改 善 箇 所 説 明 図

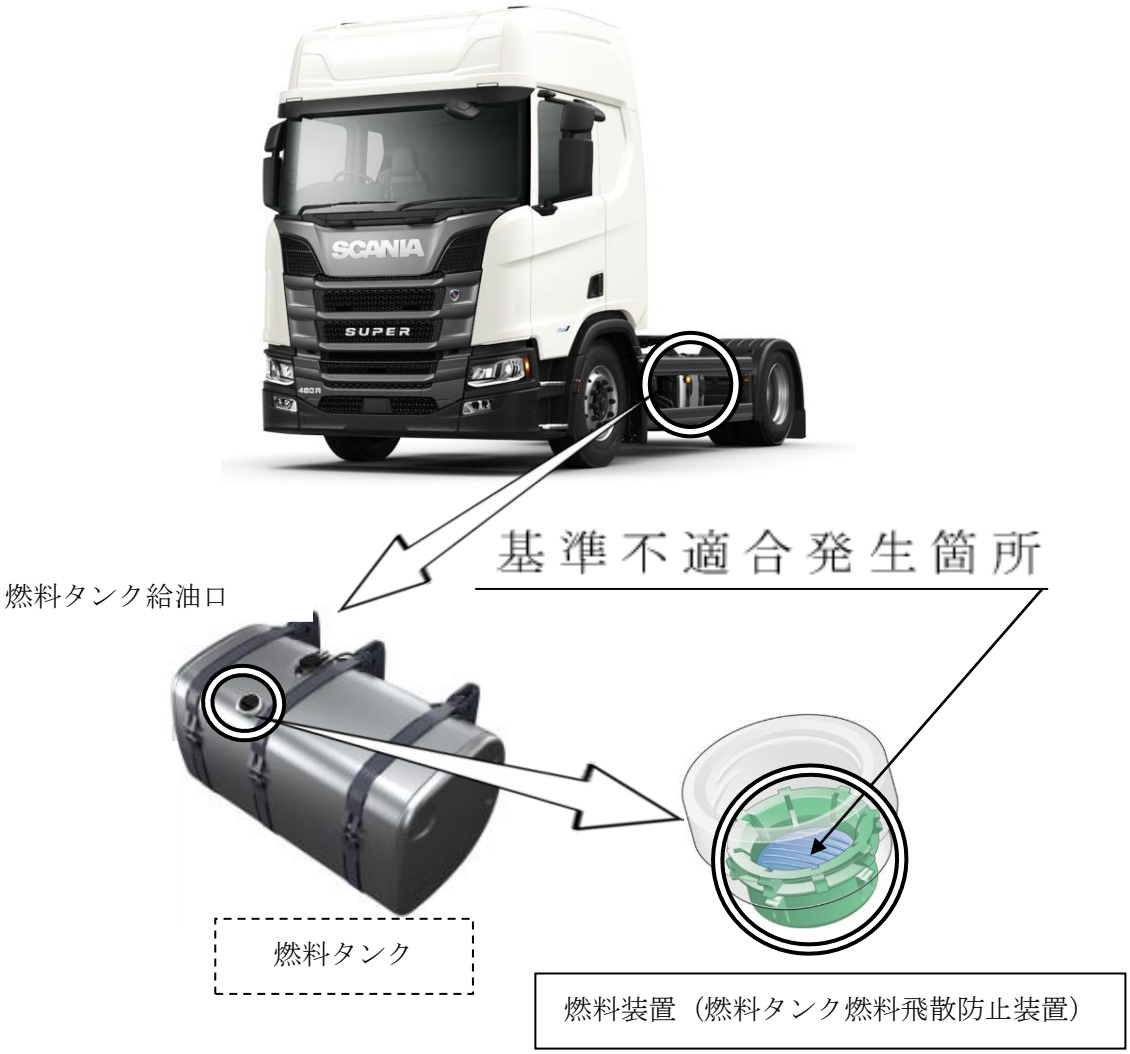
不具合の内容

燃料タンクにおいて、製造工程が不適切なため、給油口に燃料飛散防止装置が装着されていないものがある。そのため、協定規則第３４号に適合しないおそれがある。

改善の内容

全車両、燃料飛散防止装置の有無を点検し、装着されていない場合は燃料タンクの給油口に燃料飛散防止装置を装着する。なお、燃料飛散防止装置を装着後、給油操作に支障がないことを確認し、支障が生じる場合は、燃料タンクの位置を調整する。

識別：型式プレートの余白部分に、青色ペイントを塗布する。
